リコール届出一覧表

リコール届出日：令和3年10月15日

リコール届出番号	5036	リコール開始日	令和3年10月15日
届出者の氏名又は名称	KYB株式会社 問い合わせ先：特装車両事業部 品質保証部 代表取締役社長執行役員 大野 雅生 TEL 048-583-2344		
不具合の部位(部品名)	車体（巻取式ホッパーカバー）		
基準不適合状態にあると認める構造、装置又は性能の状況及びその原因	コンクリートミキサ車に備えられている巻取式ホッパーカバーの固定部において、構造が不適切なため、走行時の振動等により、亀裂が生じるものがある。そのため、そのまま使用を続けると、亀裂が進行し、最悪の場合、シートと巻取り機構が落下し、他の交通の妨げになるおそれがある。		
改善措置の内容	運転席側の巻取式ホッパーカバーの固定部に補強プレートを、また助手席側へ補強プレートと同じ厚さのスペーサーを追加するとともに、巻取り機構に落下防止金具を追加する。		
不具合件数	1件	事故の有無	無し
発見の動機	市場からの情報による。		
自動車使用者及び自動車特定整備事業者に周知させるための措置	・使用者：ダイレクトメールまたは直接訪問して通知する。 ・自動車特定整備事業者：日整連発行の機関紙に掲載する。 ・弊社のインターネットホームページに掲載する。

改善箇所説明図

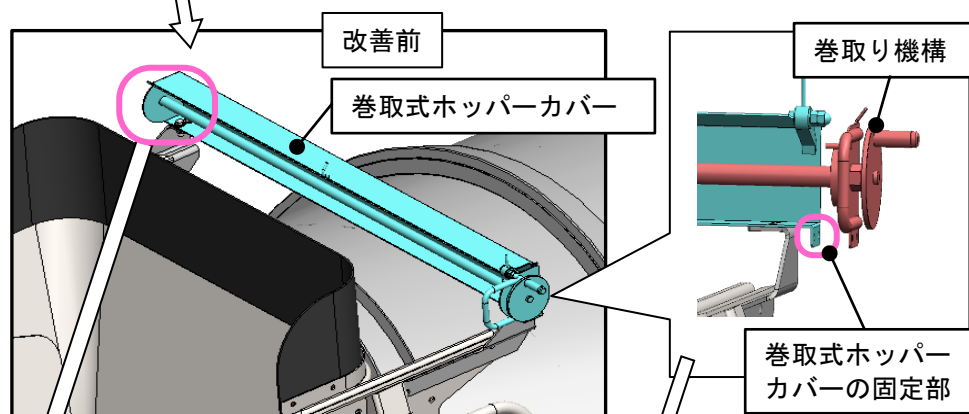
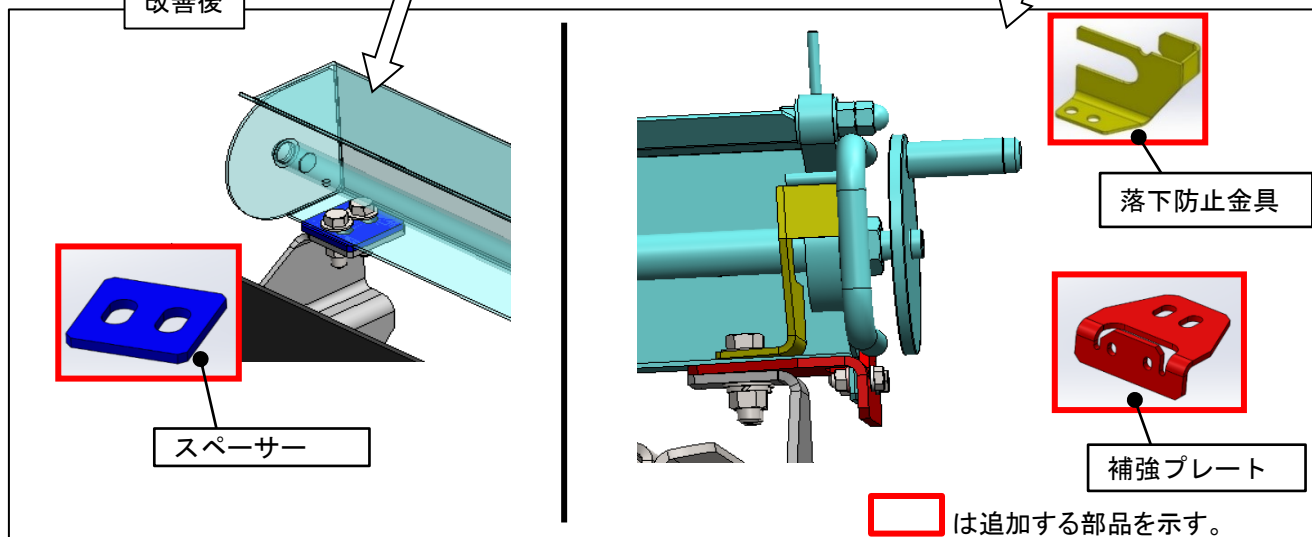
コンクリートミキサ車に備えられている巻取式ホッパーカバーの固定部において、構造が不適切なため、走行時の振動等により、亀裂が生じるものがある。そのため、そのまま使用を続けると、亀裂が進行し、最悪の場合、シートと巻取り機構が落下し、他の交通の妨げになるおそれがある。

運転席側の巻取式ホッパーカバーの固定部に補強プレートを、また助手席側へ補強プレートと同じ厚さのスペーサーを追加するとともに、巻取り機構に落下防止金具を追加する。

追加した補強プレートで、確認する。
